**OGGETTO:** Diga di Gangheri sul torrente Turrite di Galliciano in provincia di Lucca (n. ID 271/72).  
Sicurezza idrologico-idraulica dell'invaso. Parere dell'Ufficio Idraulica della DG DigheIdrEl.

**OGGETTO - Diga di GANGHERI - n° arch. SND 72.**

**Sicurezza idrologico-idraulica dell'invaso.**

**OGGETTO:** Diga di Gangheri in provincia di Lucca (n° arch. SND 72) - Sicurezza idrologico-idraulica dell'invaso - Evento di piena ottobre 2013

## DIGA DI GANGHERI

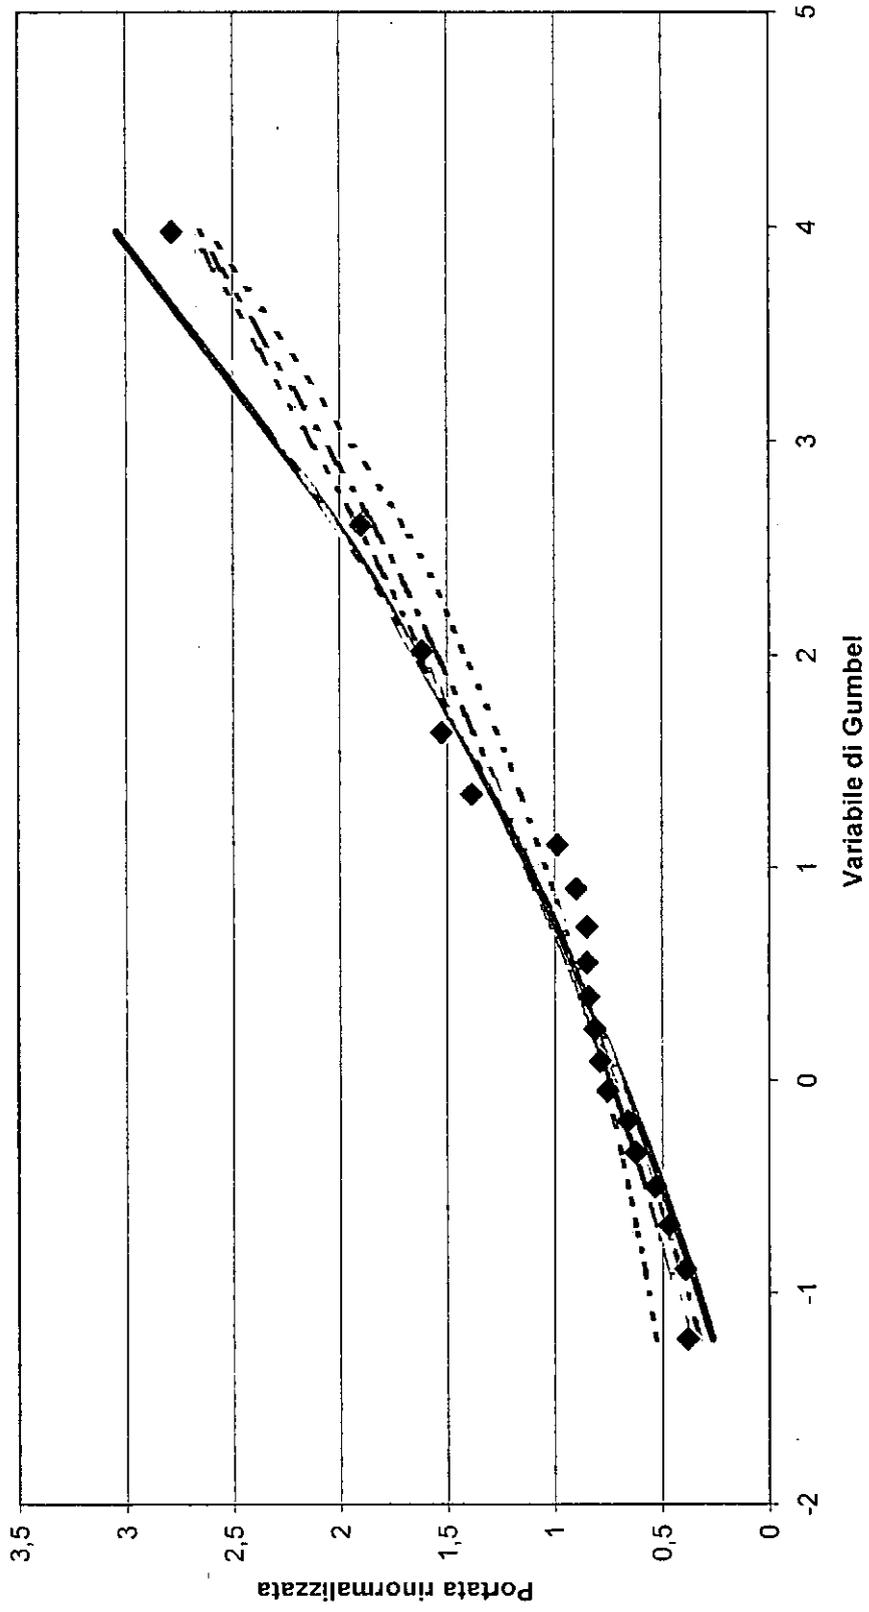
Ove si prendesse invece in considerazione il campione limitato al 2010, in analogia alle analisi del Gestore, includendovi tuttavia il dato del 1996, la portata al colmo millenaria sarebbe pari a 324 m<sup>3</sup>/s (v. allegati grafico di sintesi).

Pertanto, si ribadiscono integralmente le conclusioni dell'istruttoria di questo Ufficio di cui alla nota n. 13277 del 23/12/2009. In particolare, si ritiene che la portata al colmo millenaria alla sezione di Gangheri debba essere assunta non inferiore a 320 m<sup>3</sup>/s, valore in corrispondenza del quale, con l'attuale configurazione degli scarichi, si stabilirebbe nell'invaso un livello idrico pari a 300.51 m s.m., con un franco residuo rispetto al coronamento di 0.49 m.
